資料2	令和元年 12 月 24 日
日本原燃株式会社

六ヶ所再処理施設における  
新規制基準に対する適合性

安全冷却水系冷却塔の設置位置の変更

### 第322回審査会合（令和元年12月17日）におけるご指摘の内容

第1図 安全冷却水系冷却塔構内配置図 (変更前)

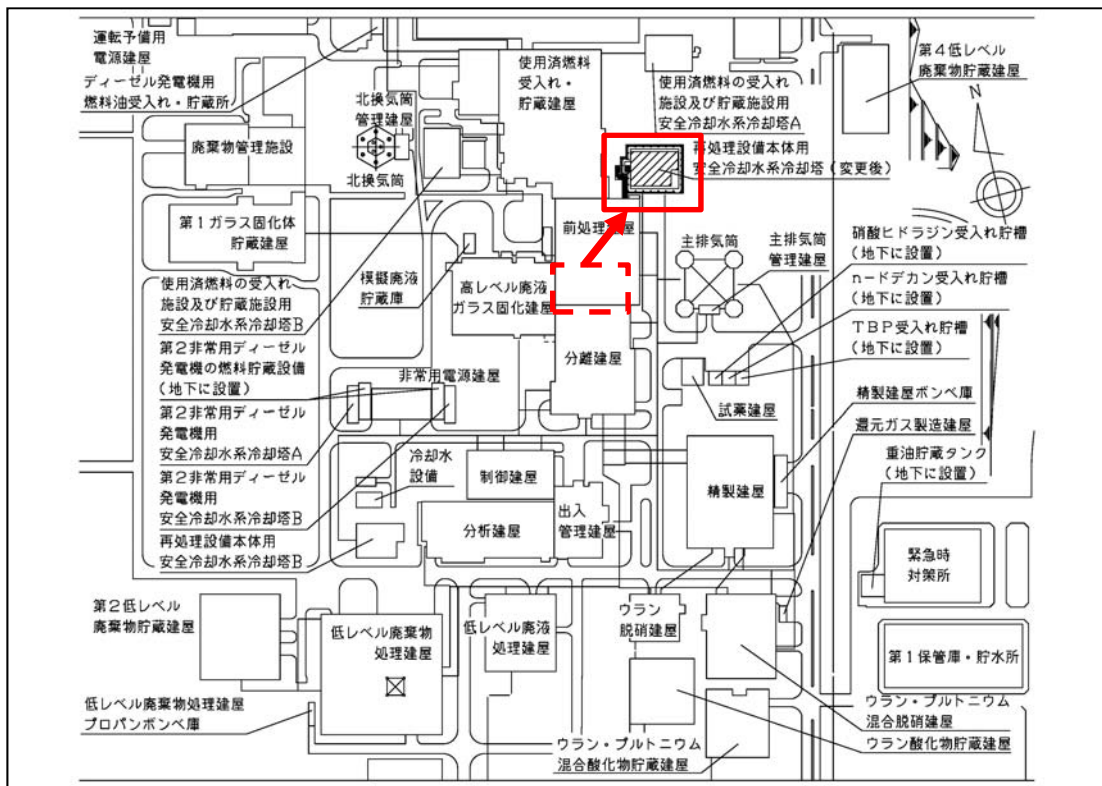
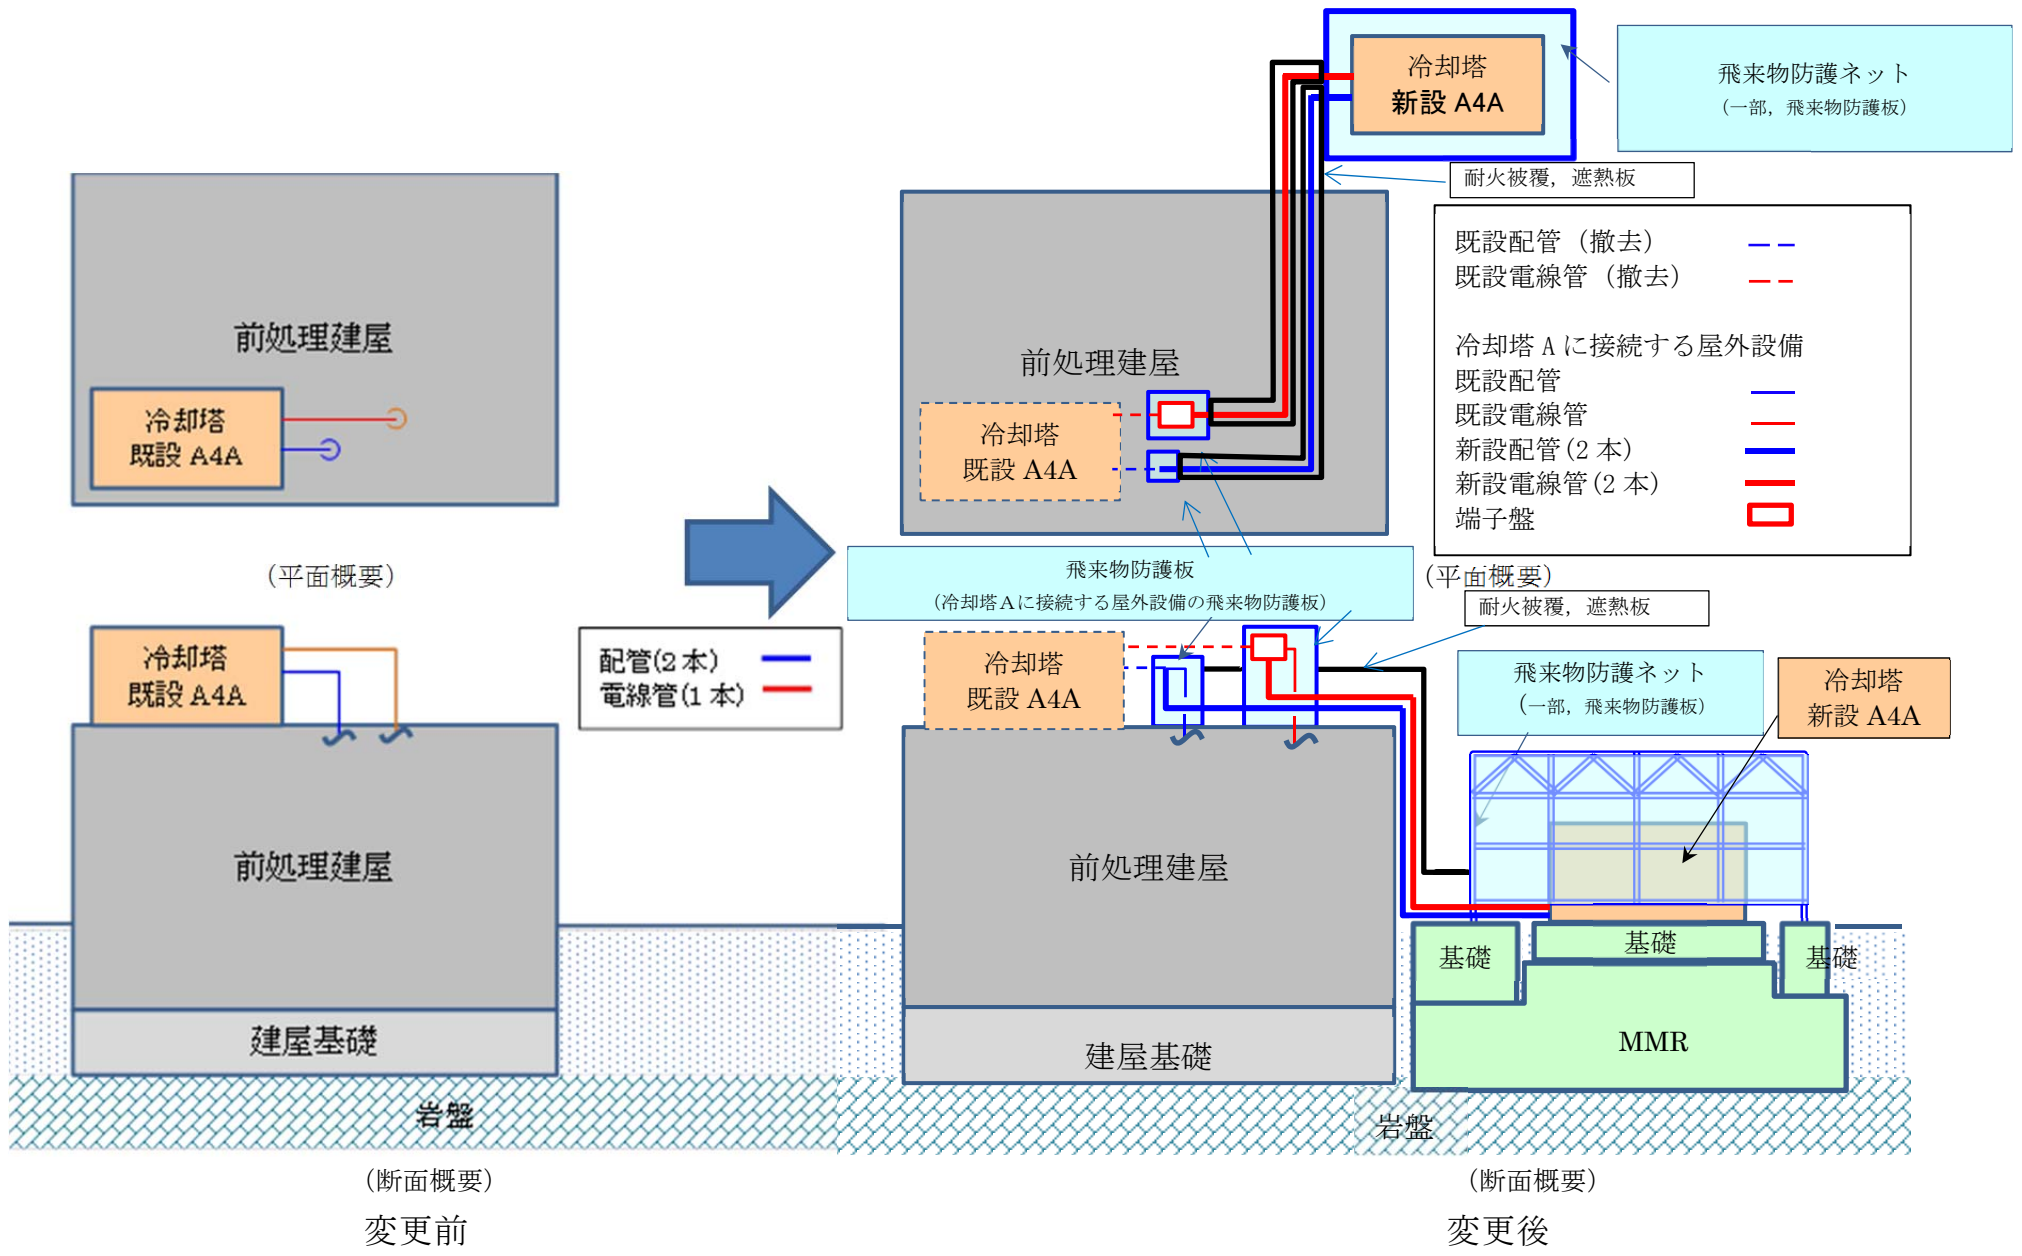
新たに設置する安全冷却水系冷却塔（以下「新設 A 4 A」という。）は、前処理建屋の各種系統に接続する必要があることから、接続する配管等の設置性と既設系統へ悪影響を最小限とするため、配管等の接続長を極力短くするため前処理建屋近傍を選定し、その上で既設埋設物への影響を考慮した敷地に設置することとした。安全冷却水冷却塔 A の変更前と変更後の配置を第 1 図及び第 2 図に示す。

第1図 安全冷却水系冷却塔A 配置図 (変更前)

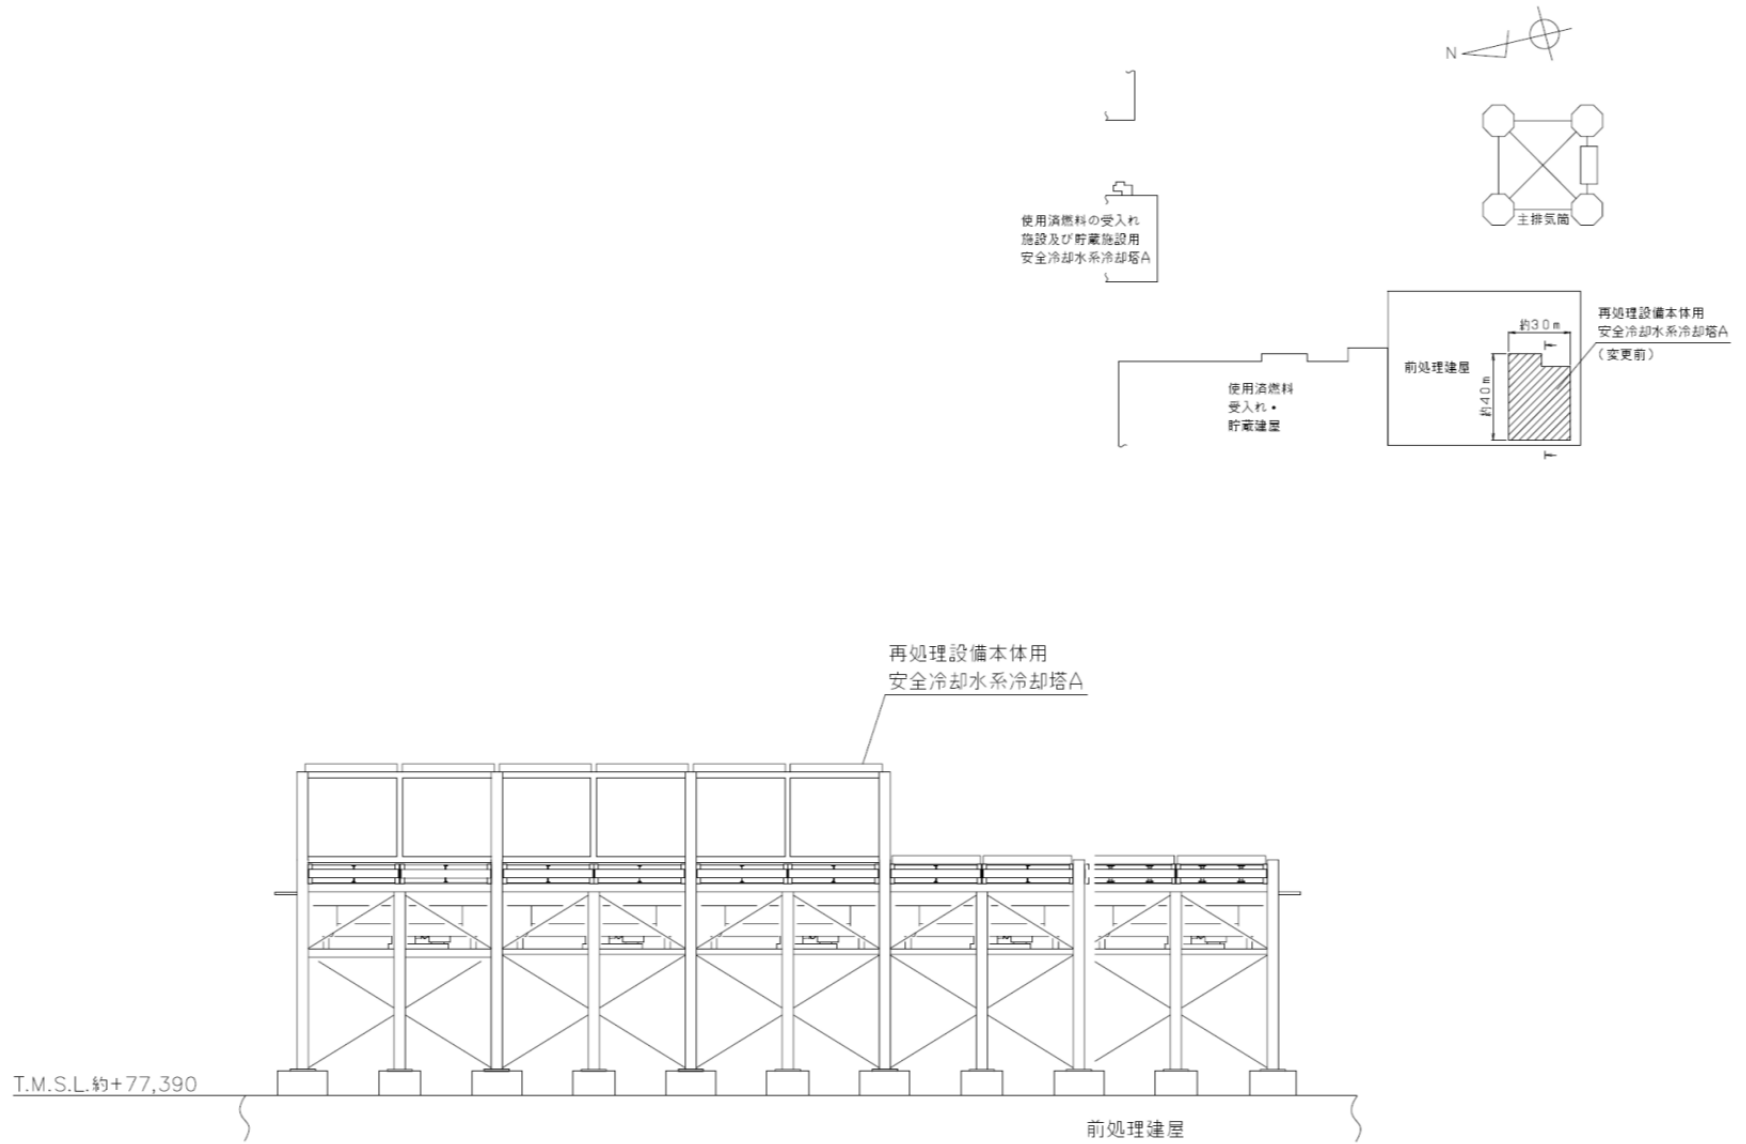
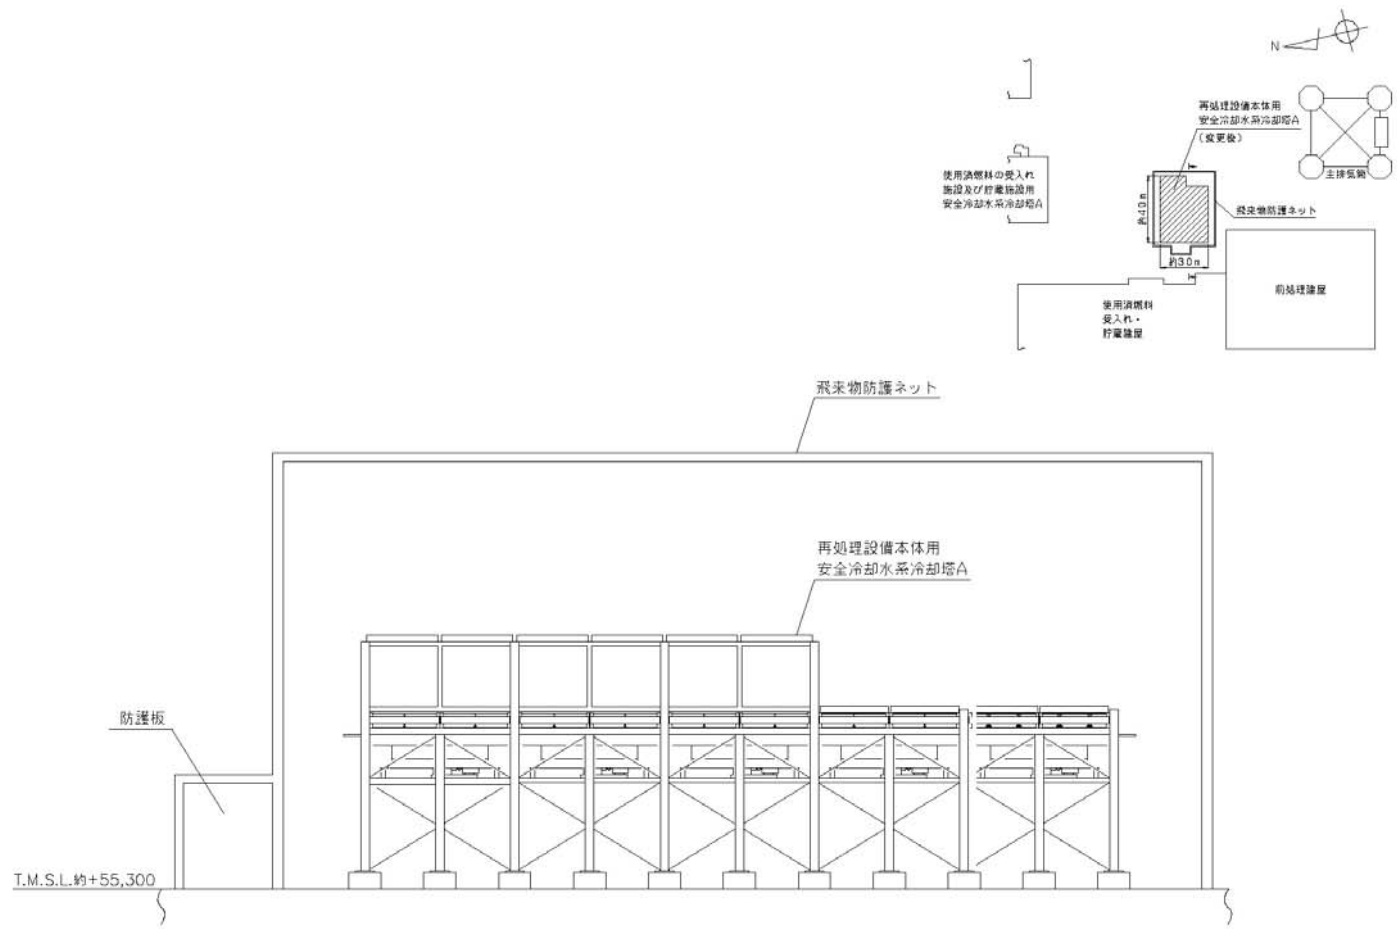
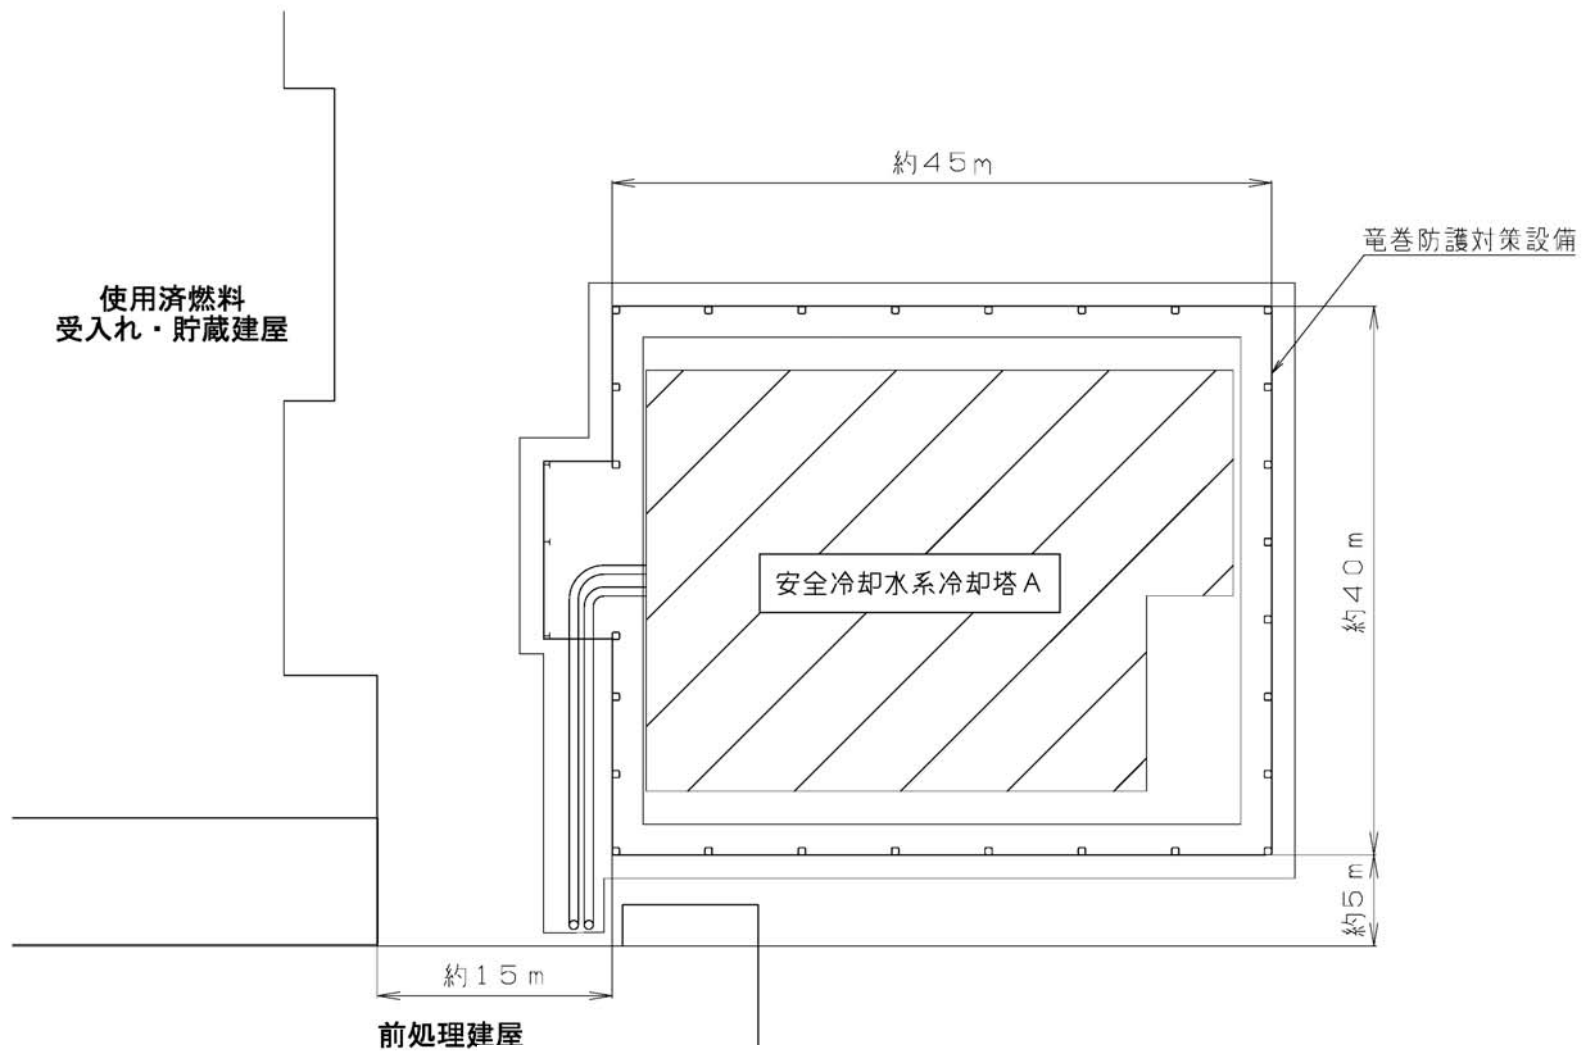
再処理施設用の安全冷却水系冷却塔 A の変更前の配置図を第 1 図，変更後の配置図を第 2 図に示す。
